ESTUDO DE IMPACTE AMBIENTAL DA CENTRAL
SOLAR FOTOVOLTAICA DO POCINHO
RESPOSTA AO PEDIDO DE ELEMENTOS
ADICIONAIS
MALHADA GREEN, S.A.
MAIO, 2022

Os elementos adicionais apresentados têm como objetivo responder, cabalmente, aos ofícios com as referências S077181-202112-DAIA.DAP e S076347-202112-DAIA.DAP, da Agência Portuguesa do Ambiente, apresentados no Anexo 1 do presente relatório.

Figura 2.1 – Principais áreas com afloramentos rochosos

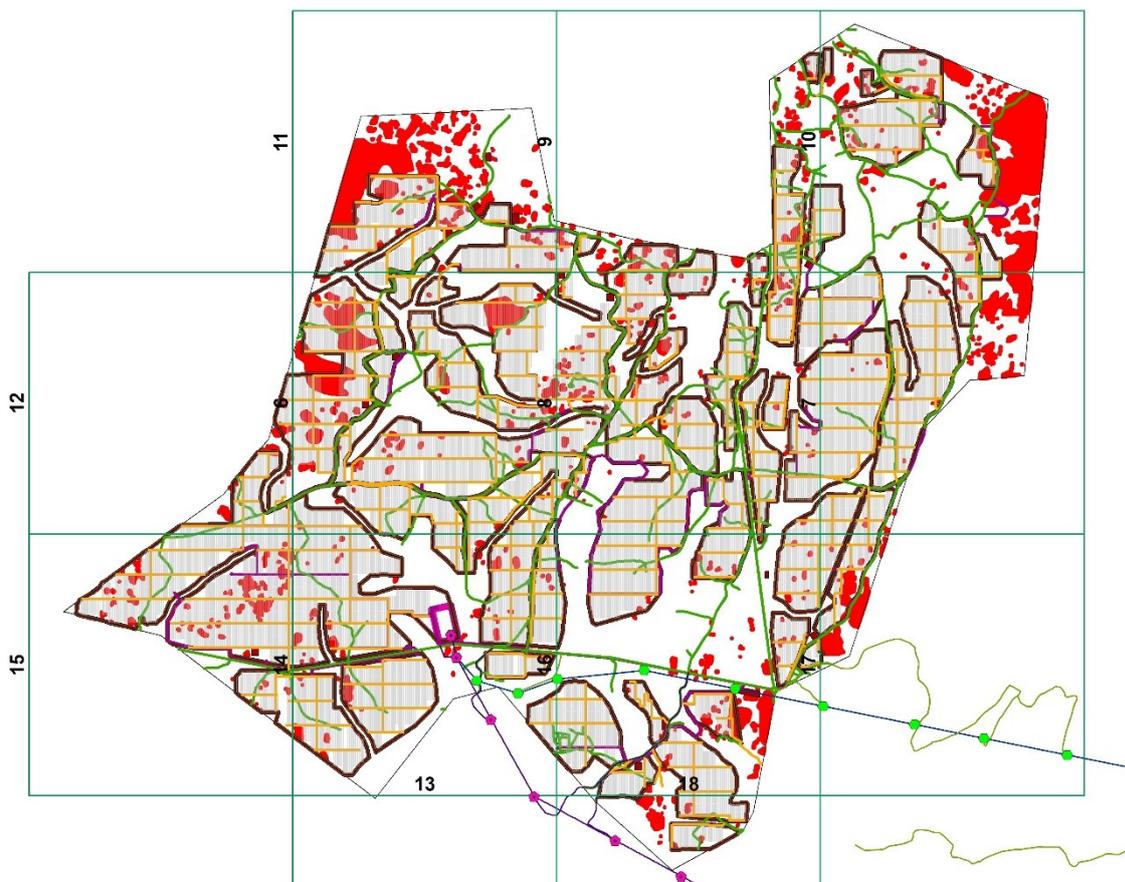
- 6. Apresentar cartografia (à escala adequada) dos afloramentos graníticos a desmontar para o nivelamento das áreas afetas à instalação dos módulos fotovoltaicos. A referida cartografia deve ser complementada (em desenho próprio) com a inserção dos módulos fotovoltaicos nas áreas dos maciços graníticos.**

Apresenta-se no Volume IV do EIA a introdução do Desenho n.º 24 com a sobreposição do Projeto sobre os afloramentos rochosos identificados em trabalho de campo.

A cartografia apresentada foi efetuada com base em fotointerpretação de imagens aéreas obtidas por câmara fotográfica aerotransportada por drone.

Figura 2.2 – Localização dos geossítios

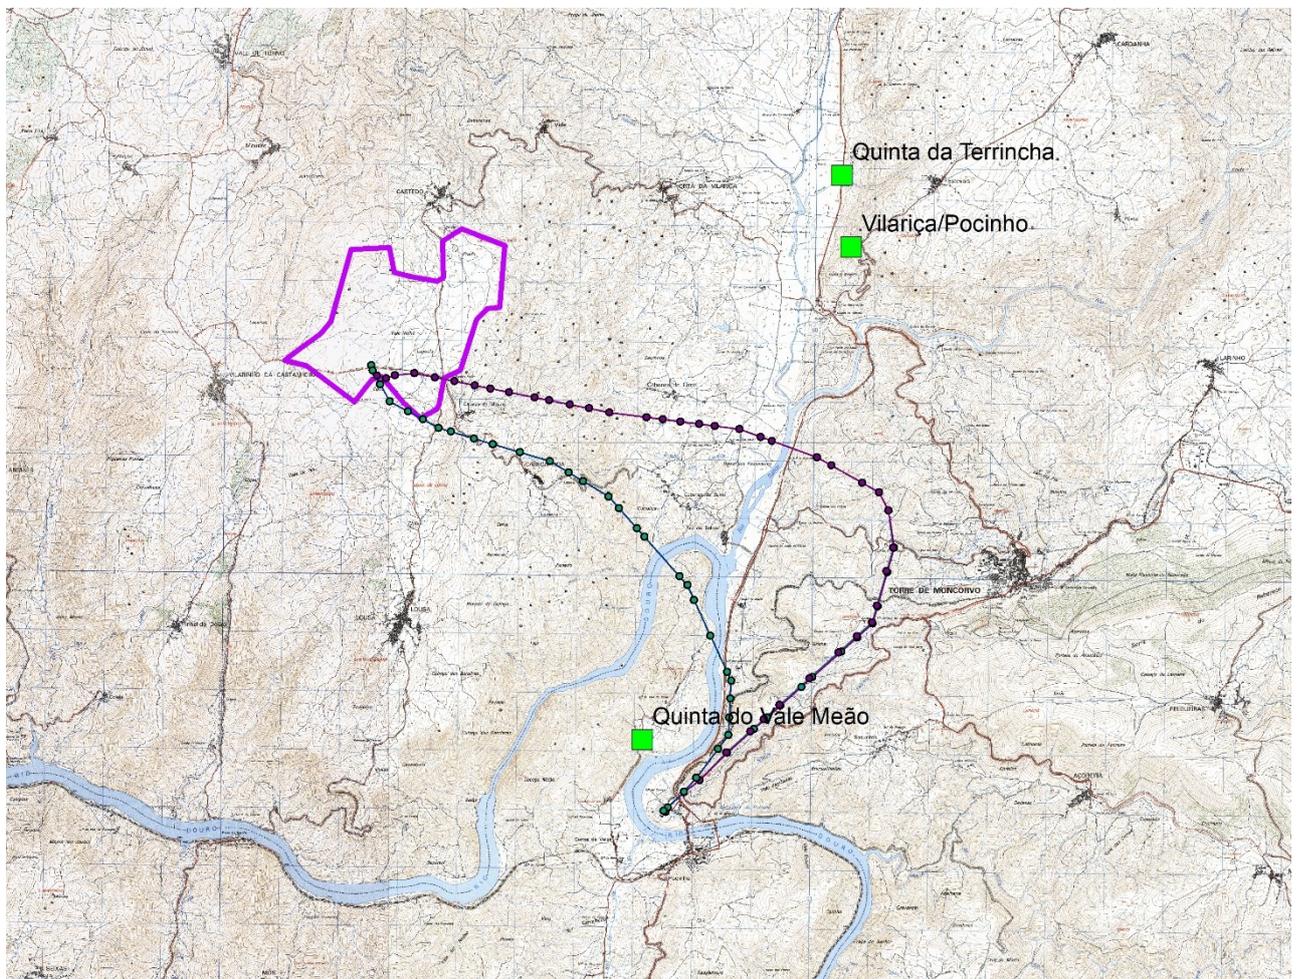
9. Apresentar elementos cartográficos relativos aos diversos locais de interesse do património geológico, bem como a sua caracterização e necessária avaliação de eventuais impactes ambientais.

Apresenta-se na Figura 2.2 um extrato da Carta Militar com a localização dos referidos geossítios segundo a informação disponibilizada no ICNF.

Figura 2.3 – Localização da Linha (Alternativa A) e respetivos apoios na proximidade da albufeira da Valeira no rio Douro

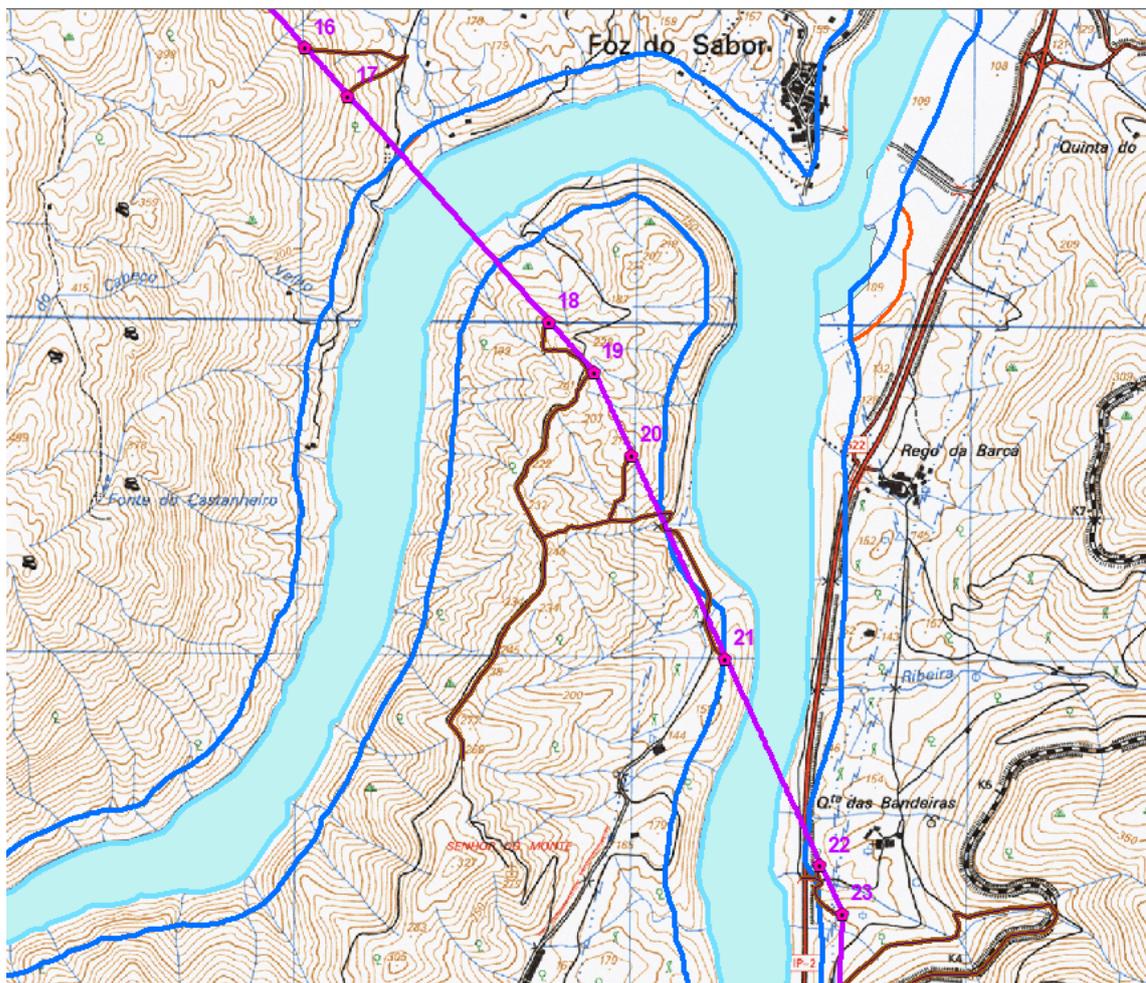
- b) Descrição da interferência da implementação da linha elétrica proposta com a zona reservada da zona de proteção da albufeira da Valeira, incluindo a distância a que está previsto o acompanhamento do rio Douro (na alternativa A), e as extensões previstas para os atravessamentos do Rio Douro e/ou do rio Sabor.**

O atravessamento da Zona Reservada da Albufeira da Valeira, no rio Douro, pela Alternativa A da Linha Elétrica, é efetuado a oeste e a sul da localidade de Foz do Sabor (vd. Figura 2.3).

O atravessamento oeste é efetuado com a direção NW-SE, perpendicularmente ao rio Douro, numa extensão de 112 m na margem direita e numa extensão de 104 m na margem esquerda (distância medida na Carta Militar de Portugal na escala 1:25 000), entre os apoios AP 17 e AP 18.

O atravessamento sul é efetuado com a direção NNW-SSE, obliquamente ao rio Douro, numa extensão de 170 m na margem esquerda e numa extensão de 190 m na margem direita, entre os apoios AP 21 e AP 22.
